Le GRACQ de Braine-le-Comte constate qu'un dossier de demande de modification de permis d'urbanisation est actuellement soumis à enquête publique. Le terrain, à l'arrière de la gare, se situe sur le tracé du futur ruban cyclable de Braine-le-Comte approuvé par le Conseil municipal de la Ville le 14 décembre 2020.

La demande soumise à enquête porte sur la portion de voirie située entre le Chemin du Chevauchoire de Binche et la N533 en passant par la nouvelle rampe menant au nouveau parking de la SNCB. Il s'agit donc d'un point essentiel de mobilité, raison pour laquelle notre association souhaite réagir.

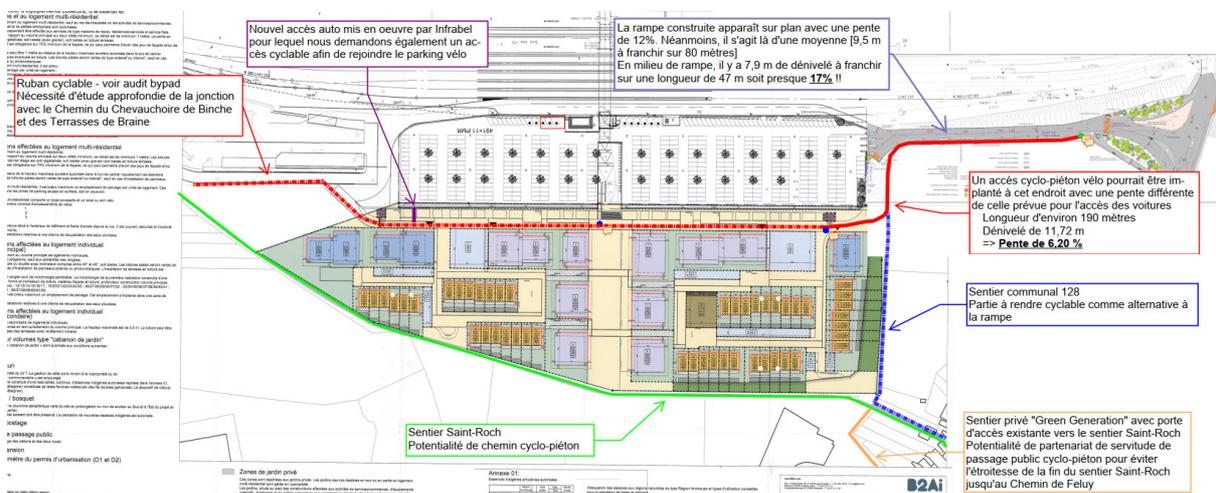
h. Sans parler des impacts acoustiques pour les riverains, il apparaît couteux, financièrement (supplément de 120.000 € sans compter l'achat de la parcelle d'après la note complémentaire) et environnementalement (supplément de 40 t de CO² d'après la même note) de défricher une zone de 850 m² pour créer une nouvelle voirie. La note complémentaire indique que ceci « permet d'alléger plus rapidement la voirie d'Infrabel du trafic de transit lié au projet, satisfaisant ainsi aux besoins de sécurité et de manœuvre associés à la circulation des véhicules du gestionnaire d'infrastructures ferroviaires. ».

S'agit-il des mêmes véhicules que ceux qui ont donné lieu au nouveau carrefour infranchissable par les piétons en sortie du pont de la N533 ? Le demandeur est-il réellement à la manœuvre de cette modification ? Qui va finalement payer les coûts de ces disproportions aberrantes de moyens ? Enfin, si Infrabel semble penser que le trafic de transit lié au projet est important, que doit-on penser du degré d'apaisement de cette voirie et de la compatibilité avec un trafic cycliste ?
